**Oggetto:** ALL. COOP. Società Cooperativa Agricola. Titolo III bis, parte II del D. Lgs. 152/06. – Procedimento su istanza di Modifica sostanziale del Provvedimento AIA n. 11/12 del 05/10/2012 e smi. Nota regionale prot. RA/278073 del 05/07/21. Richiesta integrazioni

**D. Lgs 152/2006, parte II, titolo III bis**  
**Relazione tecnica – Richiesta di integrazioni**  
**Procedimento su istanza di modifica sostanziale dell'AIA**

ALL. COOP. Società Cooperativa Agricola - Sede legale: Strada Provinciale 22, 64023 Mosciano Sant'Angelo (TE)

### APPROVVIGIONAMENTO IDRICO

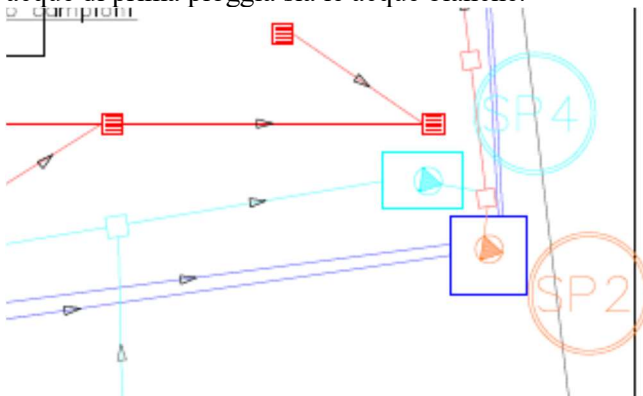
⇒ Si chiede se l'azienda dispone di contatori in numero sufficiente a misurare i propri consumi idrici, in modo da poter formulare il bilancio idrico non attraverso la stima di tutte le voci ma attraverso la misura.

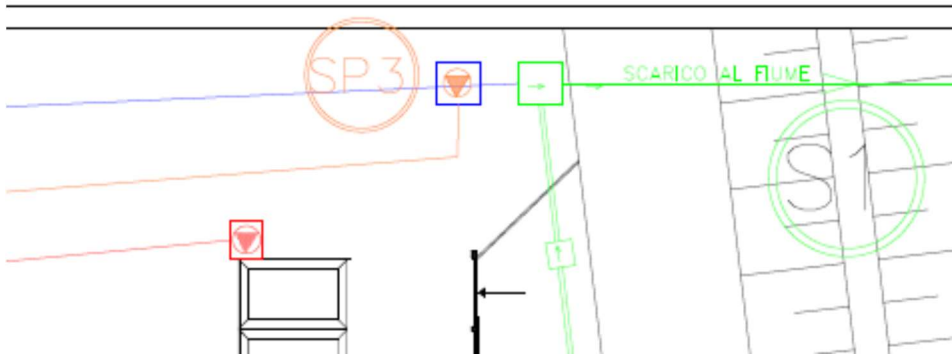
Dalla planimetria in allegato D.1.2 si evince (vedi stralcio sotto riportato) che il pozzetto SP2 è posto sul bypass di una parte delle acque meteoriche, ma non è chiaro dove confluisca. Inoltre confluiscono al pozzetto sia le acque di prima pioggia sia le acque bianche.

Analogamente per lo scarico SP3, nello stesso confluiscono le acque bianche (linea azzurra) e fuoriescono acque di una colorazione non riportata in legenda. In base alla planimetria lo scarico SP3 è collegato con lo scarico finale S1 (vedi stralcio sotto):

- ⇒ Riportare su planimetria le aree asservite alla rete di raccolta delle acque di prima pioggia ed i criteri di scelta.
- ⇒ Chiarire se e come si separano le acque di prima pioggia dalle acque eccedenti per le aree asservite, ovvero se tutte le acque meteoriche sono avviate all'impianto di depurazione. Indicare altresì come si gestiscono eventi meteorici particolarmente intensi. Specificare la confluenza delle acque meteoriche ritenute non a rischio di dilavamento di sostanze pericolose.
